Agosto 2006

Technical Bulletin

Correas Micro-V Grupo Fiat 1.9 JTD

GATES REFERENCIA:	6PK1835XQ para OE ref. 55189679 y 71734476	
MARCA DE FÁBRICA:	ALFA ROMEO / FIAT / LANCIA	
MODELO:	147, 156, GT, Marea, Marengo, Multipla, Lybra	
MOTOR:	1.9 JTD	
MOTORCODE:	182B4000, 186A6000, 186A8000, 186A9000, 182B9000, 192A5000, 192B1000, 937A2000, 937A4000, 937A5000, AR32302, AR37101

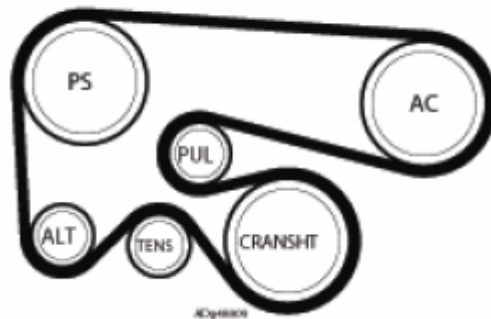
En diferentes modelos del Grupo Fiat con motor 1.9 JTD, y equipado con el compresor del Aire Acondicionado, varios ajustes han sido realizados en el sistema de accesorios desde su introducción.

Longitud de la correa, tensor y poleas han experimentado pequeños cambios, y no necesariamente los mismos para Alfa, Lancia y Fiat – En un esfuerzo de mejorar el rendimiento del sistema.

Como resultado, el Grupo Fiat ahora sólo ofrece 1 medida de correa para este sistema:

Las referencias del Fabricante son 55189679 y 71734476.

Siendo la correa Gates Micro-V® XF la 6PK1835XQ

Esto quiere decir que la 6PK1840 que estaba previamente recomendada en algunas de estas aplicaciones, NO deben ser instaladas en los 1.9JTD con Compresor de Aire Acondicionado.
